I n t e r p e l a c j a

w sprawie niebezpiecznego skrzyżowania ulic E. Taczanowskiego - Gwiaździstej

Fot. 1. Sytuacja z dnia 6.10.2018 r.

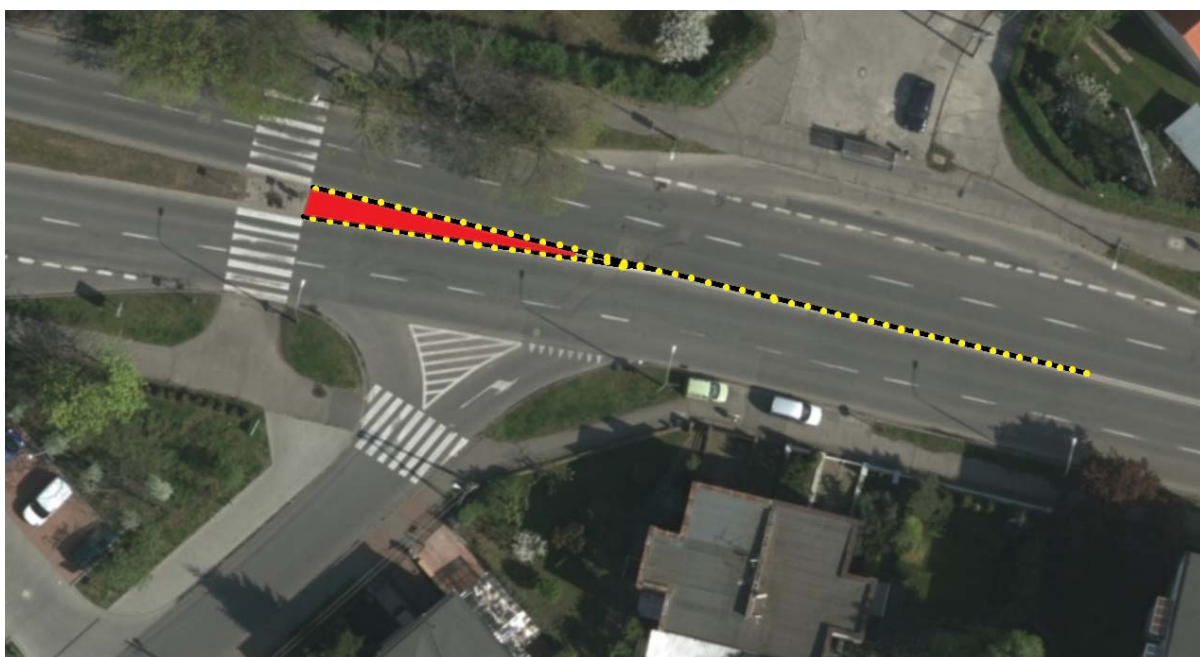
na skrzyżowaniu ul. E. Taczanowskiego z ul. Gwiaździstą (odcinek prowadzący w kier. ul. Jugosłowiańskiej) dochodzi do niedozwolonego przekraczania linii ciągłej, przede wszystkim przez pojazdy jadące od strony Górczyna i skręcające - mimo zakazu – w ul. Gwiaździstą. Sytuacja taka powoduje zagrożenia przede wszystkim dla osób przechodzących przez jezdnię ul. Gwiaździstej, a także poruszających się pojazdami w przeciwnym kierunku (od strony ul. Grunwaldzkiej). Niebezpieczeństwo w tym przypadku powiększa fakt, że dla jadących z przeciwnego kierunku jest to miejsce za łukiem drogi, na zakończeniu odcinka dwujezdniewego, a niedozwolone manewry skrętu wykonywane są nieraz z dużą prędkością. W rejonie zagrożenia znajduje się także przejście dla pieszych przez ul. E. Taczanowskiego. Dowodem jest załączone zdjęcie nr 1.

Postuluję rozwiązanie sytuacji za pomocą gumowych separatorów ruchu na odcinku min. 60 m oraz gumowo-plastikowego azylu dla pieszych z przesunięciem znaku C-9 z bezpośredniego sąsiedztwa przejścia dla pieszych na czoło utworzonej w ten sposób wysepki od strony południowej istniejącego przejścia dla pieszych.
